～（仮称）横浜ロープウェイプロジェクト～

第 3 回目 審議・報告（第 55 回都市美対策審議会景観審査部会 令和元年 11 月 26 日開催）今回

(仮称) 横浜ロープウェイ プロジェクト 《YOKOHAMA AIR CABIN》

～「屋外広告物」「夜間景観」について～

■海上支柱基礎形状

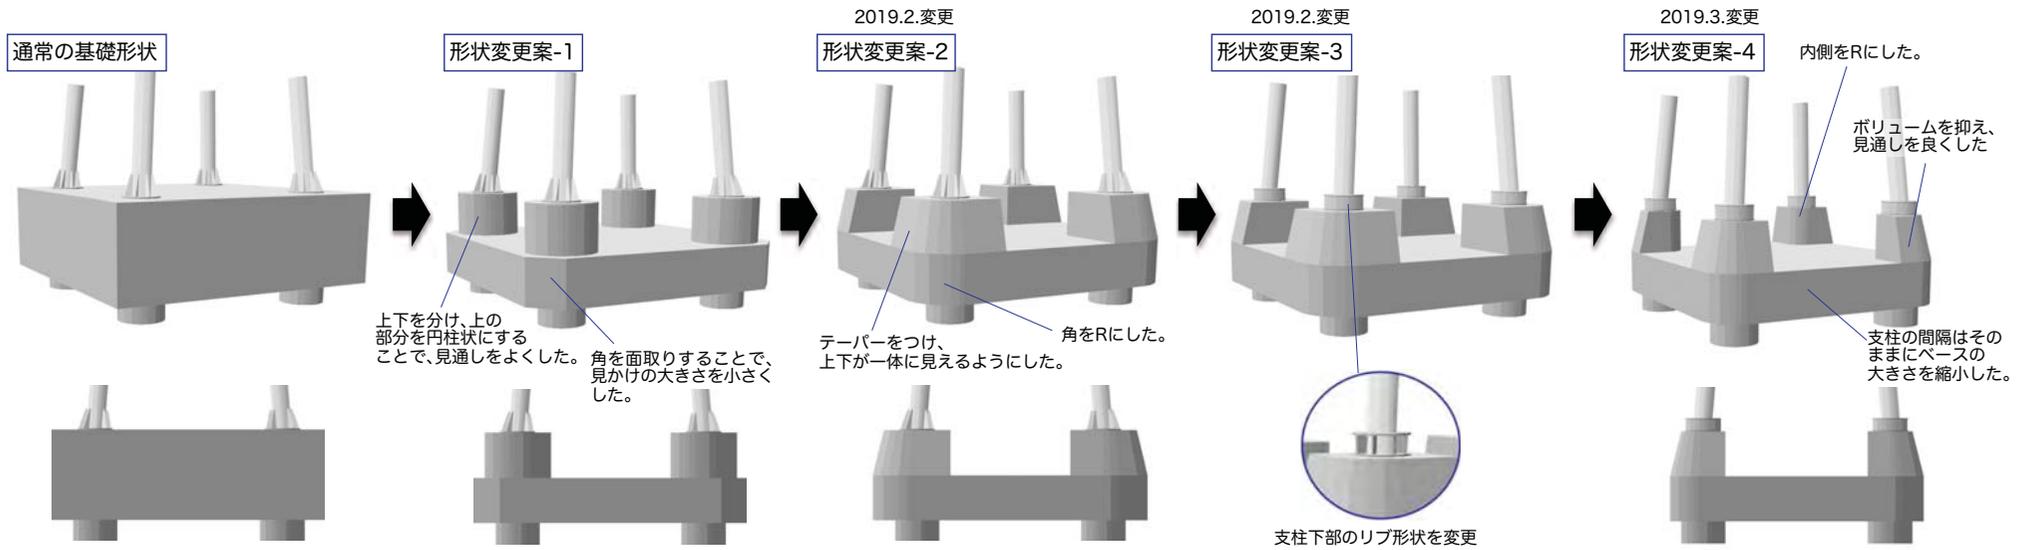
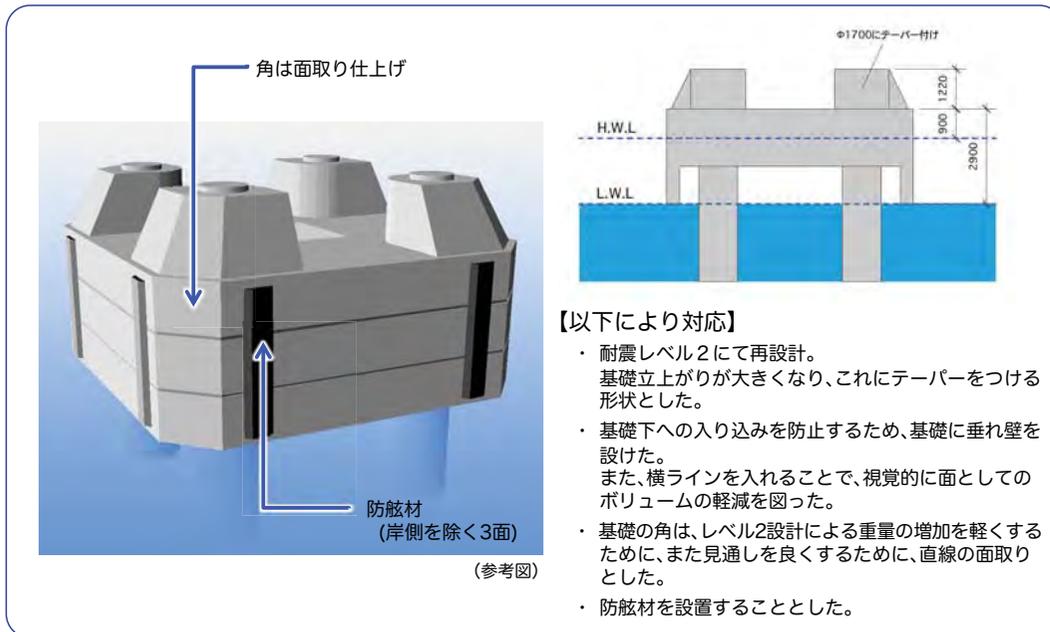
基礎形状については、耐震設計の設計地震動をレベル2に変更するよう指導があったことや、水域利用者から、潜り込みの危険性の指摘があったことを踏まえ、設計の見直しを図りました。これにより、形状寸法が以前に比べて若干増大しましたが、これまでの審議会のご意見を可能な限り踏襲するよう調整を図りました。

【港湾管理者より指導】

- ・耐震設計を、レベル1ではなくレベル2で設計すること。

【水利関係者よりご指摘】

- ・小型船が基礎の下に入り込んでしまう危険性がある。
- ・湾内の歴史遺構を説明するツアーがあり、石積み説明をしているが、コンクリートむき出しの基礎では異質な景観になってしまう。コンクリートに石張りをするなどして、景観に配慮してほしい。
- ・安全のため、防舷材を設置してほしい。

角は面取り仕上げ

防舷材(岸側を除く3面)
